DOSSIER AMBIENTALE

Chiarimenti tecnici alle istruttorie tecniche di verifica degli esiti dei monitoraggi anno 2020 - fase Corso Opera Piano Di Monitoraggio Ambientale esecutivo condiviso Brescia Est – Verona – TRATTA LOMBARDIA

Codice identificativo: **Allegato 1 - DA29/2021** Revisione: **00** Data: **04/10/2021**

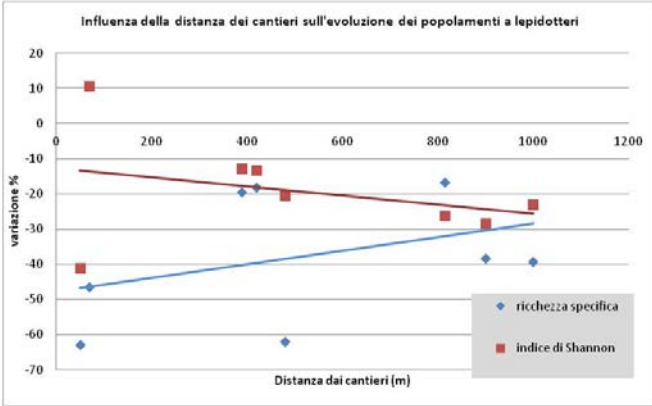
Osservazione (IT/CO/2020_VEG-01)	Controdeduzioni e risposte Cepavdue
<p>Cap.2.1 pag.9 ripreso anche nel cap.4 conclusioni a pag.10</p> <p>In totale le stazioni oggetto di monitoraggio CO della componente vegetazione sono 9, rispetto alle 16 che erano invece state individuate nel PMA. Si ritiene utile ricordare all'interno del report la motivazione che ha portato alla riduzione del numero di stazioni, nonché aggiornare l'allegato 1 "Elenco delle aree di monitoraggio vegetazione" del PMA.</p>	<p>L'osservazione è errata.</p> <p>Le stazioni della vegetazione riportate nel report finale di CO2020 "IN0R11EE2PEMB10A9007A" e in Allegato 1 sono SOLO quelle della parte Lombarda e sono correttamente 9; le altre stazioni ricadono nella parte veneta.</p>
<p>Cap.2.2 pag.9</p> <p>Si osserva tuttavia che il PMA prevede anche il metodo del transetto dinamico TD. Si legge nel PMA che "l'applicazione della metodica è prevista, in sostituzione dell'indagine fitosanitaria, in corrispondenza dei punti di indagine situati in prossimità delle aree di cantiere". Nel report di monitoraggio non vi sono riscontri rispetto a tale metodo, si chiede pertanto di specificare le motivazioni che hanno portato alla sua esclusione.</p>	<p>Di seguito si riportano le motivazioni per cui la metodica TD non è stata applicata come peraltro ampiamente discusso e condiviso in sede di sopralluoghi congiunti preventivi all'inizio dei monitoraggi previsti dal PMA con gli stessi tecnici di ARPA.</p> <p>La metodica dei transetti dinamici è stata inserita, circa 20 fa, nel monitoraggio della Linea AC/AV Milano-Torino con lo scopo di applicare un rilievo di dettaglio in tipi vegetazionali a elevato valore naturalistico come ad esempio: quercu-carpineti planiziali (habitat 9160), ontaneta con <i>Osmunda regalis</i> (habitat 91E0*), prati aridi dei terrazzi fluviali non coinvolti dalle piene ordinarie (mosaico di habitat 6210 e 6110*) ecc... A tal riguardo il PMA infatti specifiche che : <i>"allo scopo di identificare un eventuale trend di variazione nel tempo delle dinamiche vegetazionali relazionabili alle attività cantieristiche, i transetti lineari, della lunghezza di 30 m, verranno posizionati perpendicolarmente al tracciato dell'opera"</i>.</p> <p>Molte delle stazioni oggetto di monitoraggio nel contesto lombardo, poste in ambito prettamente agrario, hanno una disposizione di tipo lineare (fossi, corsi d'acqua, siepi, cortine ecc.) e l'inserimento di un transetto di 30 m perpendicolare all'opera coinvolgerebbe inevitabilmente, per la maggior parte della superficie da campionare, settori coltivati e ambiti ad essi connessi come strade di campagna, che presentano una copertura vegetale erbacea a carattere ruderale, disturbata, molto banale. In altri casi, come ad esempio in alcune fitocenosi boschive, la presenza di strati arbustivi densi con elevata presenza di rovo non permette di inserire transetti di questo tipo. Inoltre in ambito acquatico, per problemi di profondità e torbidità dell'acqua, di larghezza del corso d'acqua, è improponibile e inapplicabile tale metodica. Questo vale anche per i boschi allagati, come ad esempio alcune ontanete, la cui percorrenza è molto complicata e difficile.</p> <p>Il metodo prescelto delle aree permanenti (plot permanenti) è in termini operativi un rilievo più</p>

efficace in questo contesto che permette, allo stesso modo, di valutare le variazioni strutturali e compositive e verificare i processi evolutivi delle comunità monitorate, mettendo in relazione i possibili cambiamenti con dinamiche di tipo naturale o indotte da fenomeni di disturbo e impatto legati alle attività di progetto.
Cap.2.2 pag.9 Si chiede di motivare l'assenza per tutte le stazioni di monitoraggio della campagna di rilievo relativa al mese di Marzo per la metodica RS.	I rilievi erano stati previsti per il 17/03/2020, poi successivamente annullati a causa dell'emergenza pandemica e della conseguente chiusura dei cantieri. A tal riguardo come in precedente riportato si ricorda che Cepav due aveva spedito a tutti gli Enti di controllo le comunicazioni circa la sospensione dei lavori causa emergenza sanitaria e relative collegate disposizioni di legge.
Cap.3.1 pag.10 E' opportuno aggiornare il riferimento normativo in merito alle specie alloctone, rappresentato dalla d.g.r. 2658/2019 "Aggiornamento delle liste nere delle specie alloctone animali e vegetali oggetto di monitoraggio, contenimento o eradicazione – sostituzione allegati D ed E della d.g.r. n. 7736/2008 (art. 1, comma 3, l.r. n. 10/2008)"	Si prende atto. Si provvederà ad aggiornare il testo.
